INFORME DE VISITA DE INSPECCIÓN A LA INFRAESTRUCTURA DE ESTACIONES DE SERVICIO EN LOS MUNICIPIOS DE ARAUCA Y ARAUQUITA - DEPARTAMENTO DE ARAUCA

MINISTERIO DE MINAS Y ENERGÍA - MME

Foto 1. Medición Canal de recolección.

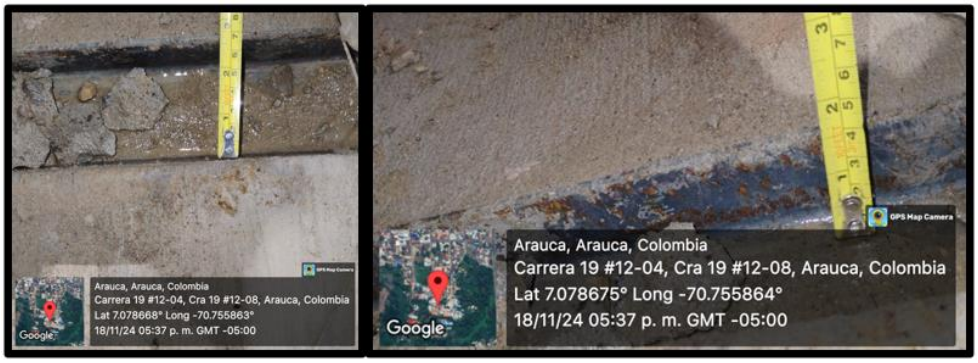
- Ítems 2.05 y 2.08: El canal de recolección no cumple con las medidas ni especificaciones requeridas.
- Ítem 2.10: No se cumple con la distancia entre surtidores de una misma isla.
- Ítem 6.04: Se evidencia el uso de teflón en alguna(s) de sus conexiones.
- Ítem 7.01: Se observa en la caja de contención líquidos acumulados en uno de los surtidores.
- Ítem 7.07: Al menos una de las mangueras de surtido no cuenta con la válvula de seguridad dentro del surtidor.

Foto 1. Cuarto de almacenamiento de RESPEL

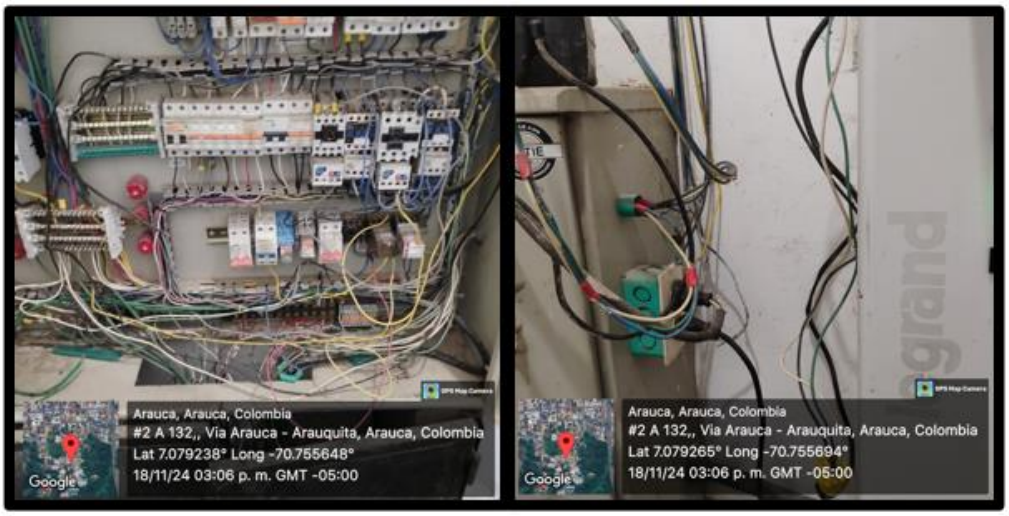
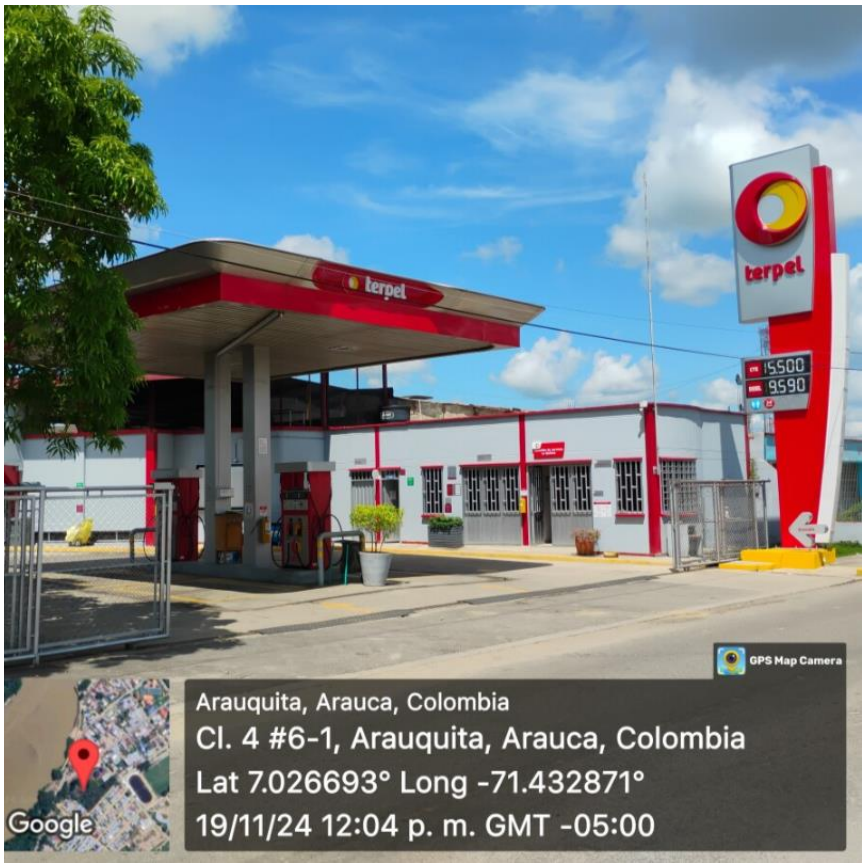
- Ítem 2.03: Cuarto de RESPEL usado como bodega.
- Ítems 2.05 y 2.08: El canal de recolección no cumple con las medidas ni especificaciones requeridas.
- Ítems 3.01, 3.02 y 3.05: Múltiples falencias en instalaciones eléctricas.
- Ítem 4.01: No cuenta con baño para empleados.
- Ítem 4.02: No se pueden verificar las redes de agua por falta de plano.
- Ítem 4.03: No es posible verificar el flujo de aguas pluviales del canopy por falta de plano.
- Se evidencia una isla está fuera de servicio y no tiene surtidor.

Foto 1. Medición canal de recolección.

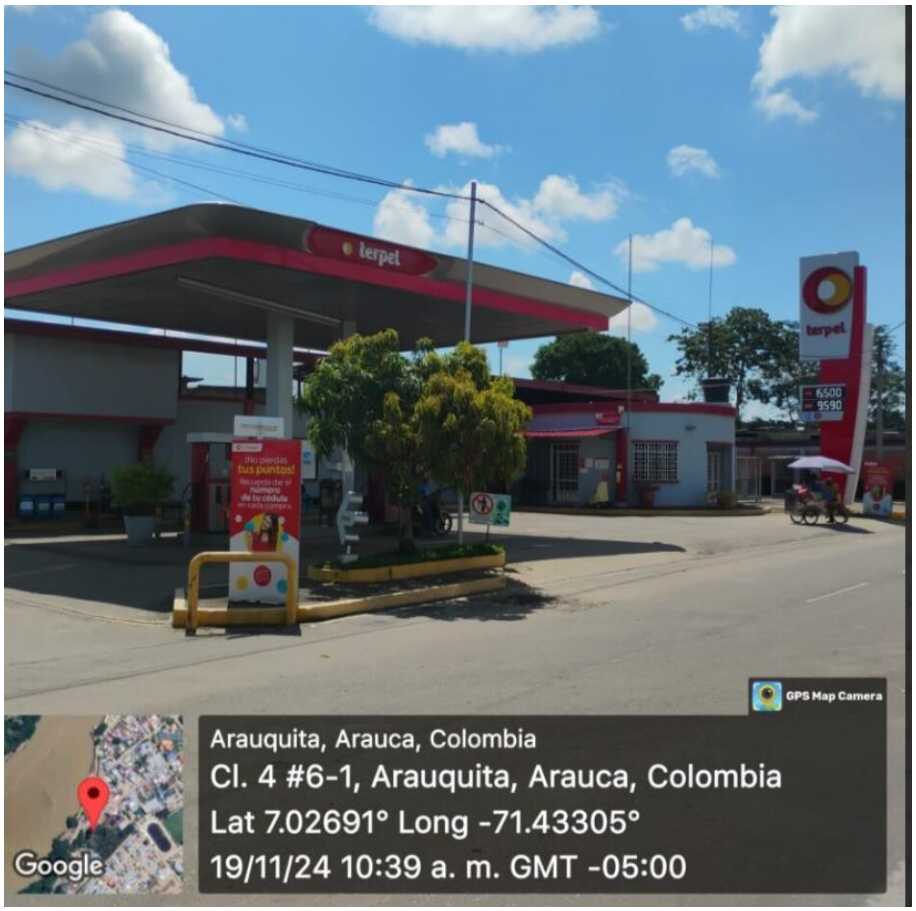
- Ítems 2.05 y 2.08: El canal de recolección no cumple con las medidas ni especificaciones requeridas.
- Se observa que las EDS la quinta y la EDS el navegante comparten planta eléctrica y cuarto de Respel por ser del mismo propietario.

Foto 1. Medición canal de recolección.

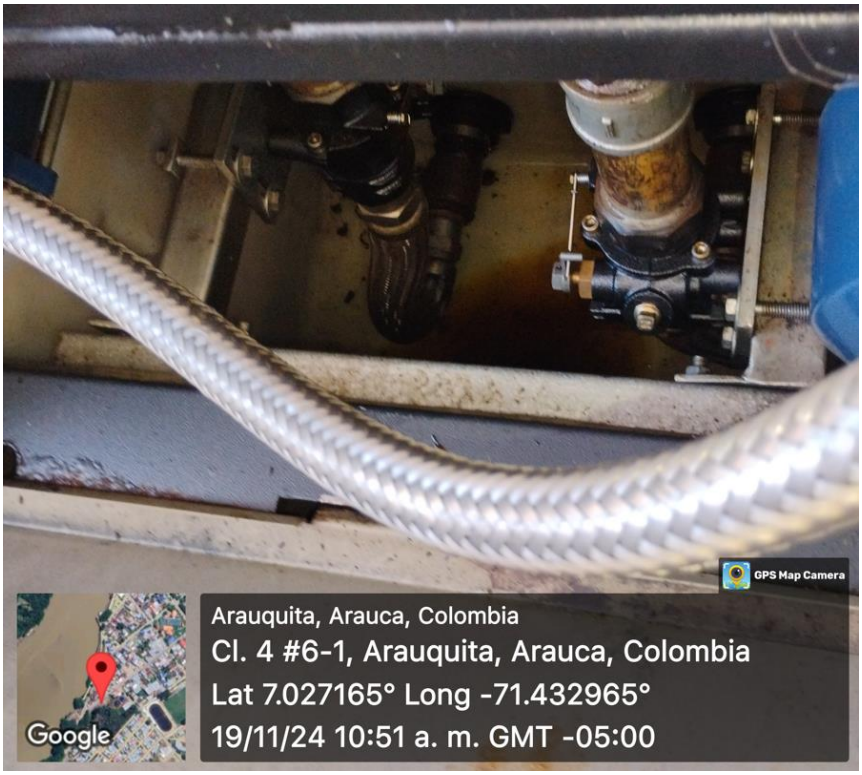
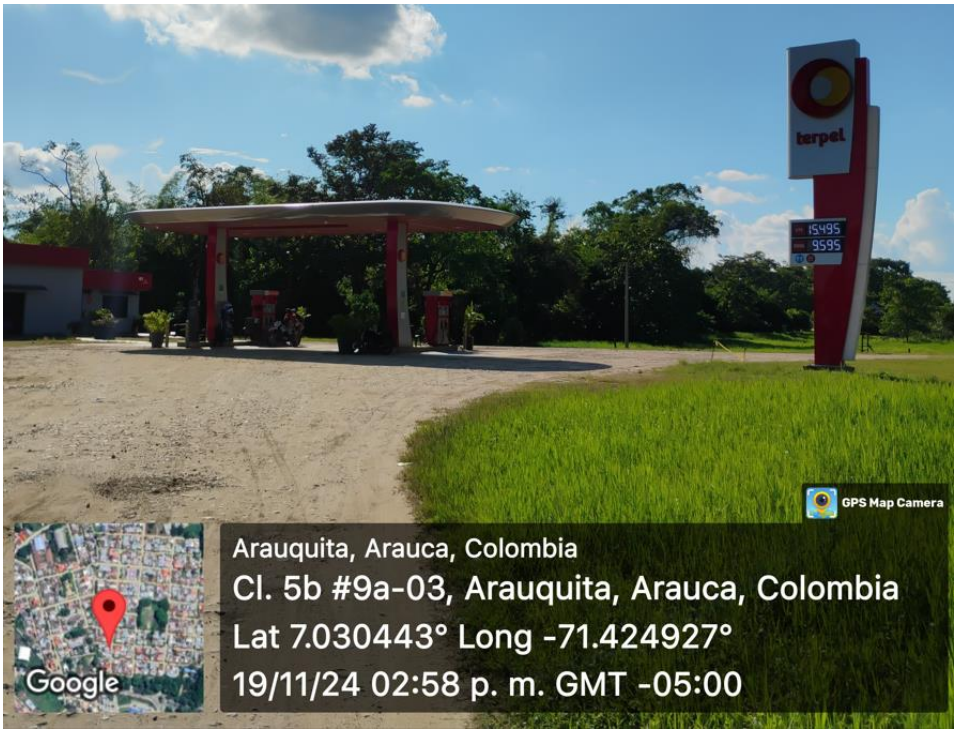
- Ítems 2.05 y 2.08: El canal de recolección no cumple con las medidas ni especificaciones requeridas.
- Ítem 7.01: Se evidencia liquido en al menos una de las cajas de contención de los surtidores.
- Se observa que las EDS la quinta y la EDS el navegante comparten planta eléctrica y cuarto de Respel por ser del mismo propietario.

Foto 1. Cuarto de RESPEL usado como bodega.

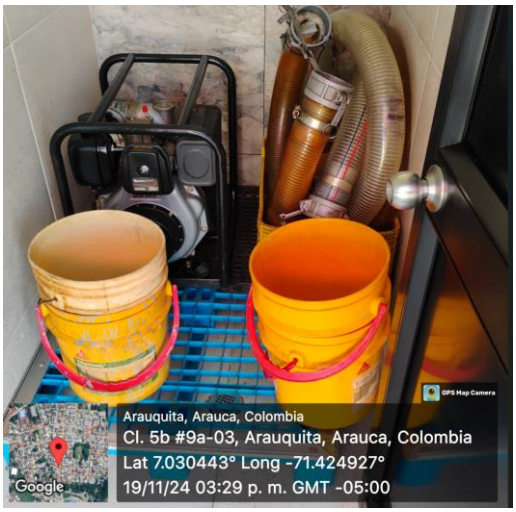
- Ítem 2.03: Aunque en el acta se dejó como “SI”, en la visita se evidenció incumplimiento ya que usan el cuarto de RESPEL como bodega.
- Ítems 2.05 y 2.08: El canal de recolección no cumple con las medidas ni especificaciones requeridas.
- Ítem 5.01: Se observa un extintor por isla manifiestan que se encuentran en recarga.
- Ítem 7.01: Se observa liquido (agua) en las cajas contenedoras de los surtidores.

Foto 5. Evidencia de líquido en la caja contenedora de un surtidor.

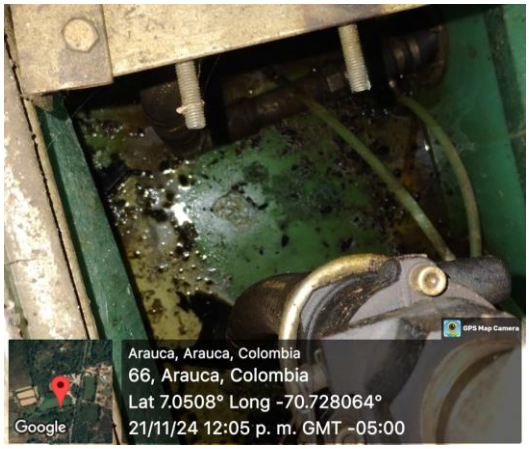
- Ítem 7.01: Hay liquido en las cajas de contenedores de los surtidores.
- Ítem 9.08: Estado de pintura anticorrosiva deteriorado.
- Ítems 9.13 y 9.15: Altura de chaflan de boquillas de llenado y cajas contenedoras de bombas electrosumergibles insuficiente.

Foto 2. Cuarto de almacenamiento de RESPEL

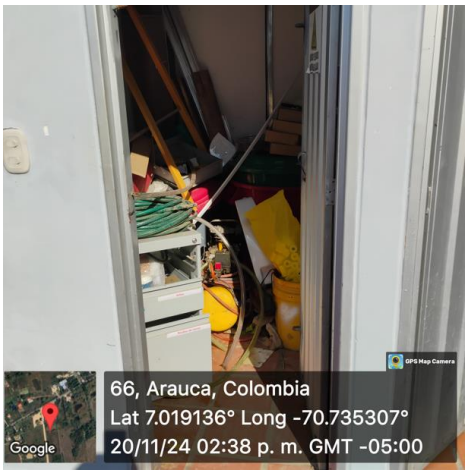
- Ítem 2.01: El piso de la zona de operación de la EDS se encuentra agrietado y deteriorado, alterando la pendiente y el flujo hacia el canal de recolección.
- Ítem 2.03: Se observa que el espacio para residuos peligrosos es utilizado como bodega.
- Ítems 2.05 y 2.08: Canal de recolección no cumple con medidas ni especificaciones requeridas.
- Ítem 2.10: Los extremos de las islas están a una distancia inferior a 8.5 m.
- Ítems 3.01, 3.04 3.05: Múltiples falencias en instalaciones eléctricas.
- Ítem 3.03: No cuenta con planta eléctrica funcional.
- Ítem 4.01: No cuentan con baño independiente para trabajadores.
- Ítem 4.02: No es posible verificar las redes de aguas al no contar con plano.
- Ítems 5.05 y 7.03: Parada de emergencia no funciona.
- Ítem 5.08: Extintores satelital y zona de tanques vencidos.

Foto 1. Medición canal de recolección.

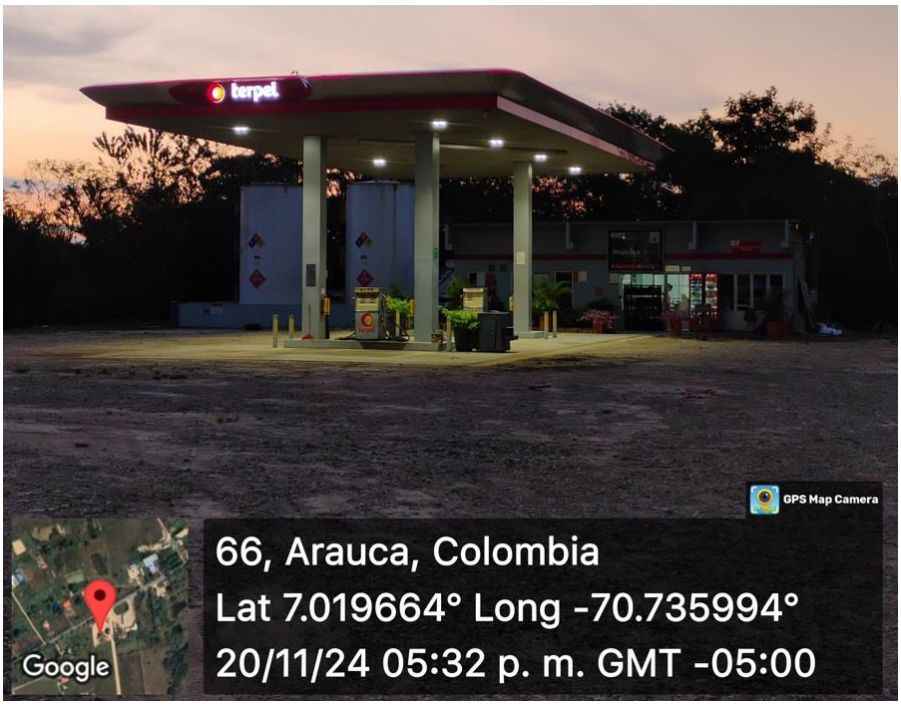
- Ítems 2.05 y 2.08: El canal de recolección no cumple con las medidas ni especificaciones requeridas.
- Ítem 3.03: Se observa que no cuenta con planta eléctrica.
- Ítem 3.05: Las conexiones entubadas en tubería conduit no están apuntaladas cada 30 cm.
- Ítem 8.03: No se puede verificar que el personal este debidamente capacitado en manejo de extintores.

Foto 1. Cuarto de RESPEL

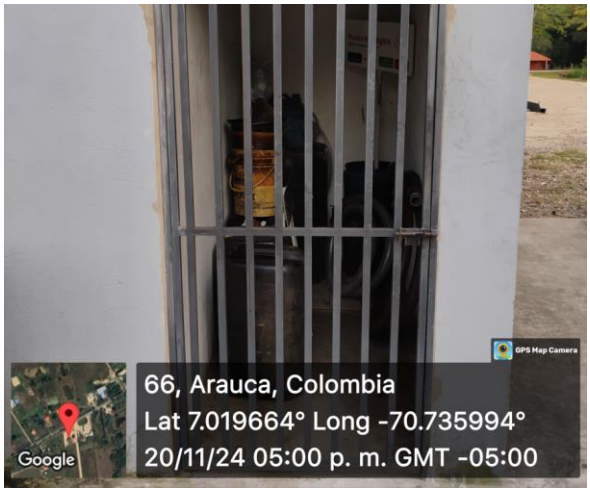
- Ítem 2.03: Se observa el cuarto de Respel como bodega y no cuenta con aviso.
- Ítems 2.05 y 2.08: El canal de recolección no cumple con medidas ni especificaciones.
- Ítem 4.05: La EDS cuenta con 4 trampas de grasa de 2 secciones y están llenas deben desocuparlas con la empresa de manejo de residuos.
- Ítem 10.05: Los tanques no cuentan con cubierta.
- Ítem: 10.06: El dique de contención no abarca el 100% del contenido.
- Se recomienda realizar mantenimiento estético a los surtidores.

Foto 3. Trampa de grasas de la EDS.

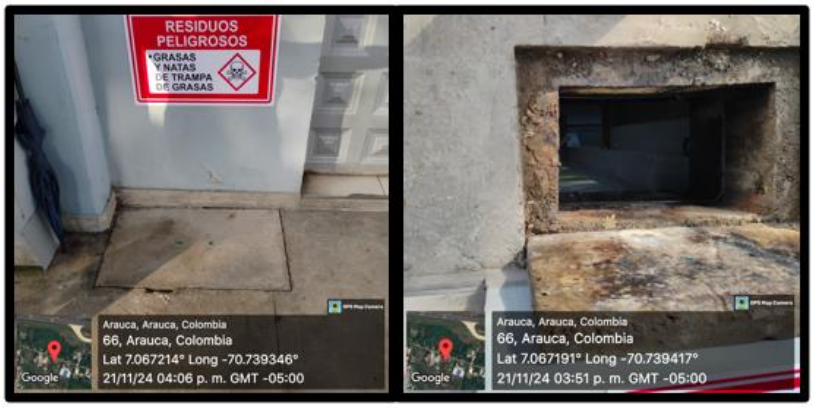
- Ítems 2.05 y 2.08: El canal de recolección no cumple con las medidas ni especificaciones requeridas,
- Ítem 3.03: La planta eléctrica no es de tipo totalmente cerrado. La EDS informa que es por ventilación.
- Ítem 4.05: La trampa de grasas no cuenta con las 3 secciones mínimas.
- Ítem 7.01: Se observa liquido dentro de las cajas contenedoras de los surtidores.

Foto 5. Medición de uno de los diques de contención de tanques

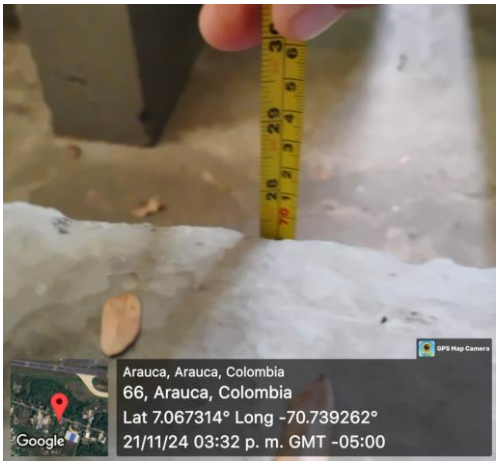
- Ítem 10.06: Se debe confirmar la capacidad de contención de cada uno de los diques de contención.
- Ítem 10.14: Supera la capacidad permitida de almacenamiento de 150.000 litros
- Debe podar los árboles cerca a los tubos de venteo de los tanques, Al considerarse que pueden ser potenciales fuentes de ignición.
- Se recomienda delinear pintura adecuada para los carriles de surtido a vehículos.
- Se le informa que debe adecuar trampas de acuerdo con la normatividad vigente.

Foto 5. Evidencia uso de teflón en alguna(s) de sus conexiones.

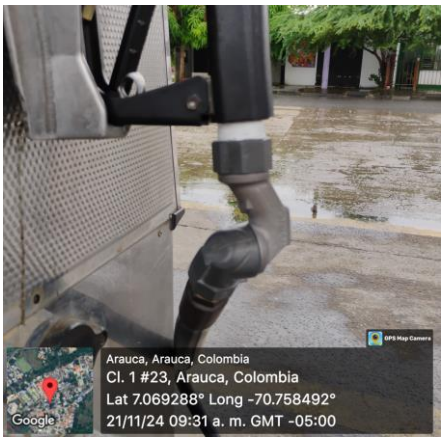
- Ítem 2.03: Se observa que el cuarto de respel está siendo utilizado para guardar otros elementos.
- Ítems 2.05 y 2.08: El canal de recolección no cuenta con lo dispuesto en la norma y requiere mantenimiento.
- Ítem 2.10: Distancia entre surtidores menor a 5 m.
- Ítem 3.01: Conexiones eléctricas sin entubar
- Ítem 6.04: Se evidencia uso teflón en alguna(s) de sus conexiones.
- Ítem 6.06: Los surtidores son antiguos por lo que no se observa el precio correcto de la gasolina. En el acta se puso que “SI” cumple, pero se evidencia incumplimiento.
- Ítem 7.01: Presencia de líquido en la caja contenedora de uno de los surtidores.
- Ítem 7.02: Se aprecia signos de fuga en una de las mangueras.

Foto 8. Tanque fuera de uso.

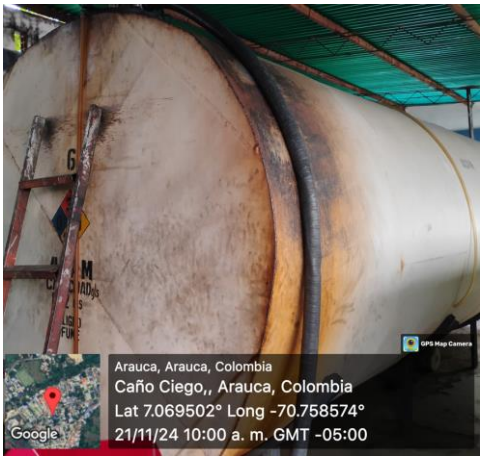
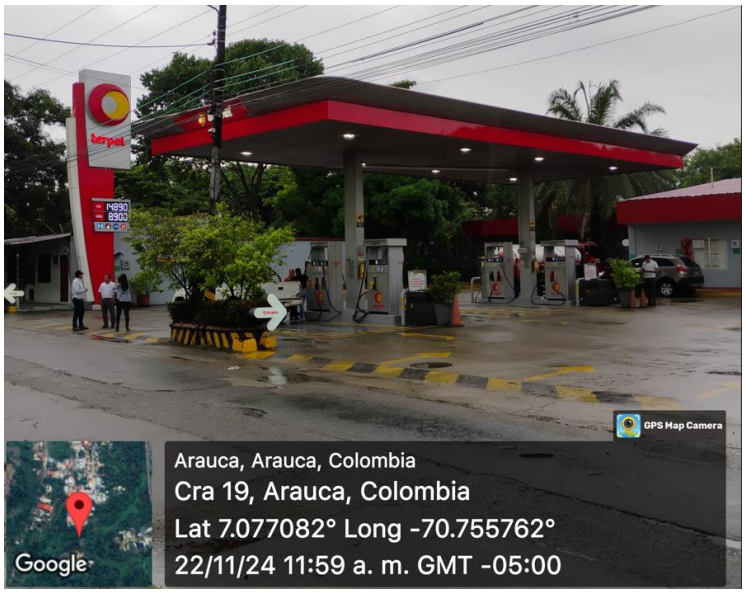
- Se debe hacer mantenimiento en las pistolas.
- El canopy requiere mantenimiento por goteras.
- El recinto de contención requiere de mantenimiento.
- La EDS cuenta con un tanque fuera de uso.

Foto 1. Medición canal de recolección.

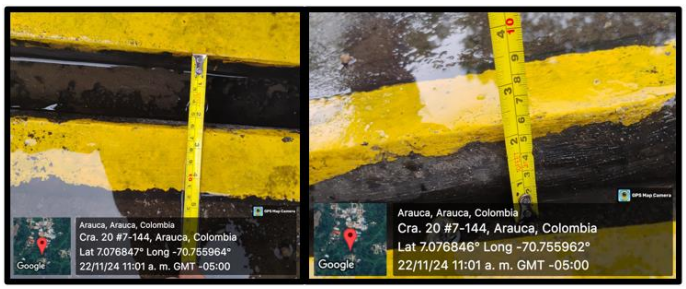
- Ítems 2.05 y 2.08: Canal de recolección no cumple con medidas ni especificaciones requeridas.
- Ítem 2.10: La distancia entre los surtidores es inferior a 5 m.
- Ítem 3.03: La planta eléctrica no es totalmente cerrada.
- Ítem 7.02: Hay signos de fuga en al menos un breakaway

Foto 4. Medición distancia entre surtidores.

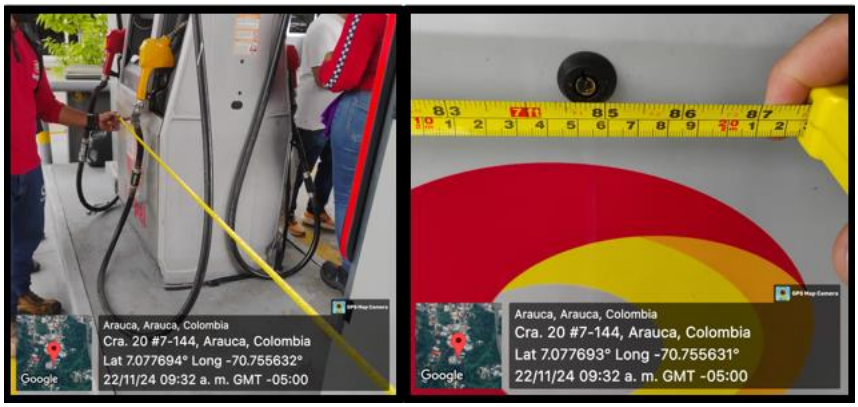
- Ítem 1.01: La EDS no se encuentra debidamente separada de la vía pública.
- Ítems 2.05 y 2.08: El canal de recolección no cumple con las medidas ni especificaciones requeridas.
- Ítem 2.09: El ancho del carril de surtido de vehículos posterior es menor a 3 m.
- Ítem 2.10: La distancia entre los ejes de los surtidores es menor de 5 metros.
- Ítem 3.05: El cableado en tubería Conduit no está debidamente apuntalado a la pared cada 30 cm.
- Ítem 6.04: Se evidencia el uso de teflón en alguna(s) de sus conexiones.
- Ítem 7.02: Se visualizan rastros de fugas pasadas en las conexiones de los dispositivos de ruptura (breakaways).
- Ítem 10.05: Los tanques superficiales no cuentan con cubierta.
